Procédure de tension de la bande - CB-400

Version 2 (2025-03) - CONV-A-01 / CONV-A-02 - remplace la version 1

Figure 1 - Dispositif de tension (page 2)

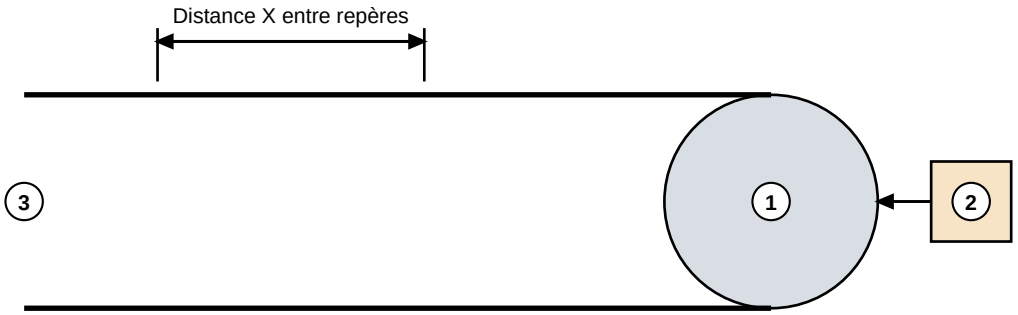
Modifications par rapport à la version 1 : couple porté de 45 à 60 N·m ; consignation ajoutée ; contrôle à 24 h supprimé.

4. Agir sur les vis de tension (rep. 2, figure 1) jusqu'à X = 1206 mm (allongement 0,5 %).

5. Resserrer les deux vis de verrouillage au couple de **60 N·m**.
